Eingabe zum Bebauungsplan „Bildungslandschaft Altstadt Nord“

Planung für den Bereich „Bildungslandschaft Altstadt – Nord“

Frühzeitige Öffentlichkeitsbeteiligung zum Bebauungsplanverfahren „Bildungslandschaft Altstadt Nord“ am 05.07.2010

Anlage 4

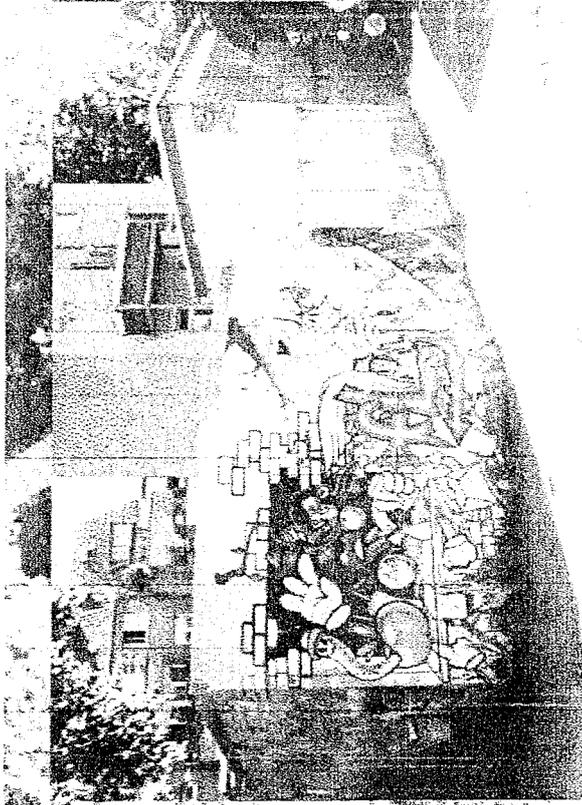
Keinerlei Parkeingriffe

Mensa auf Gelände Vogteistr. 15 - 17
